①コンクリート柵(用水路柵)について

②境界塀及びフェンスの存置に伴い樹木の伐根が困難な為、切株の存置について

③現場出入口部の汚水樹及び④敷地出入口周辺アスファルト舗装

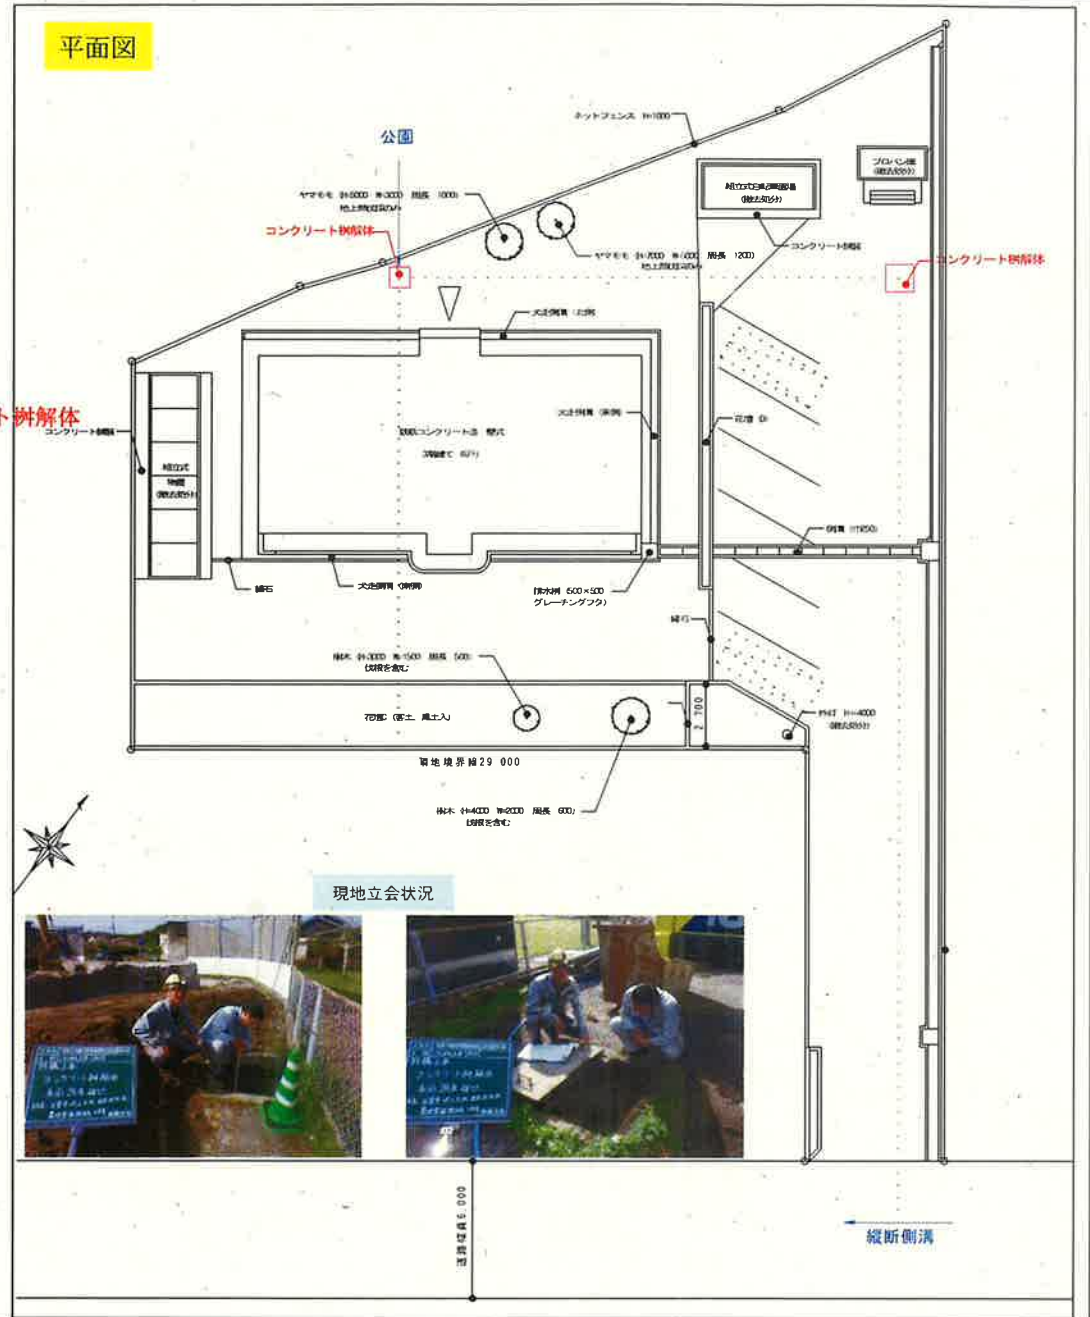
・本工事におけるコンクリート柵解体(平面図朱書きの2箇所)について、竣工時の図面では『用水路柵』と記載があったことから、日置市 産業建設課 農地整備係に対して撤去について現場確認を依頼したところ、「現在は用水路としては使用していないと思うが、雨水等の排水としての機能している事が現地に確認できることからこのコンクリート柵については、存置する」とのことであった。

平面図

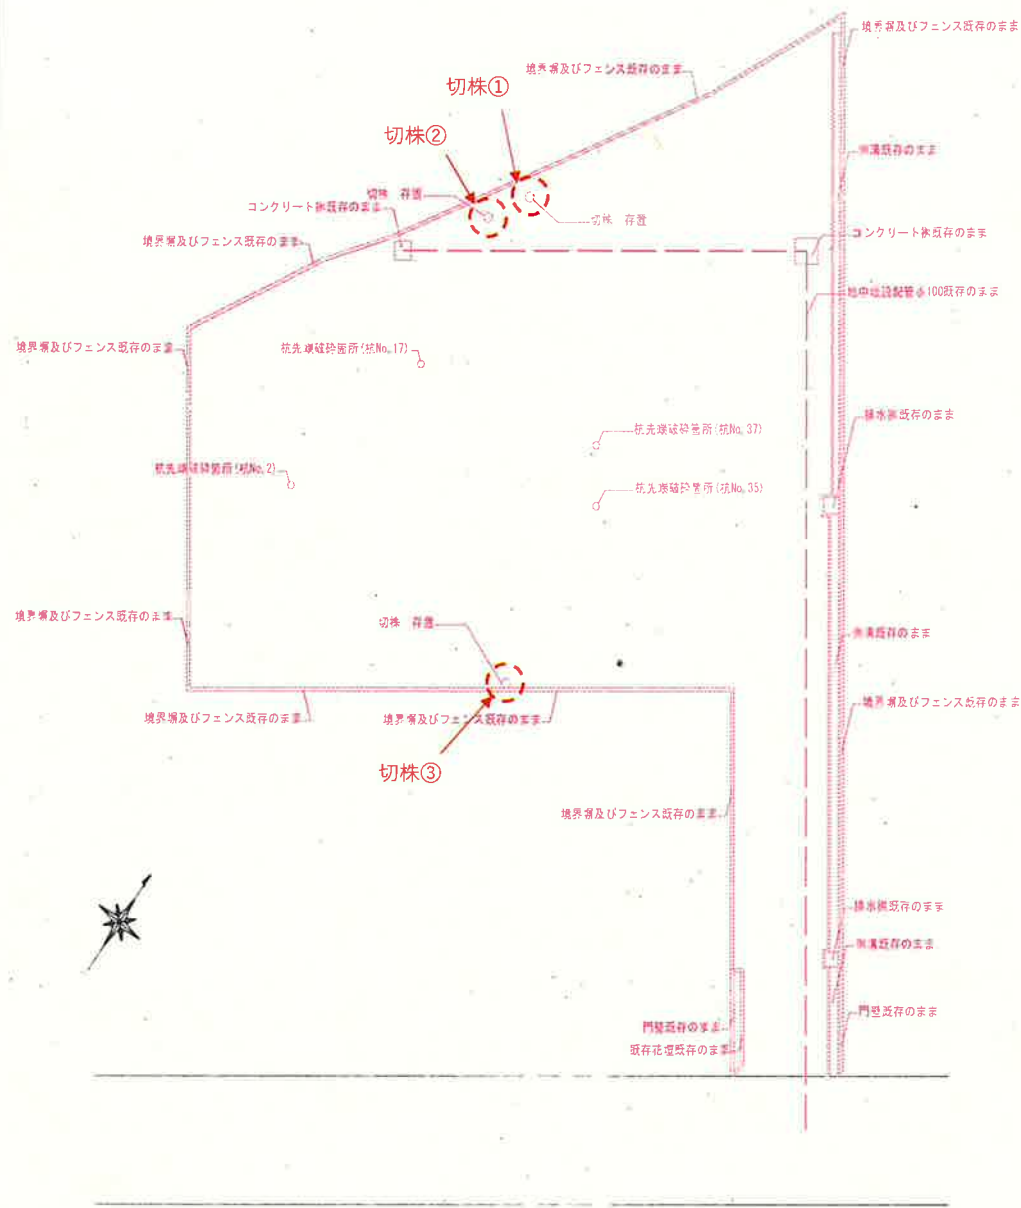
本現場内の切株①②③については、撤去をする際に境界塀及びフェンスを崩壊させてしまう可能性がある為、伐根ができない。(切株①②については、実施設計時点で協議し、承諾を得ている。)
